Controlebezoek - Periodiek [Hfst 6.5]

Niet conform

Verslagnummer:
40/05052025/46417/50826/1

Inspectie adres: Vissersstraat 43, 1800
Vilvoorde (België)
Type: Controlebezoek - Periodiek [Hfst 6.5]

Elektrisch bord

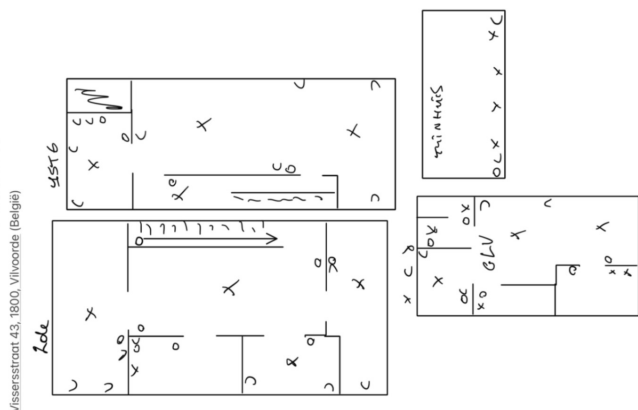
- De penzekeringen, kleine automaten met pennen of van het type D van de kringen met een sectie kleiner dan 10mm² zijn van die aard dat ze vervangen kunnen worden door elementen met een hoger nominale stroom dan diegene die voorzien is voor het betreffende circuit. - oAfd 5.3.5.e

- De houders van de penautomaten zijn niet uitgerust met een kaliberstuk. - oAfd 5.3.5.5.a
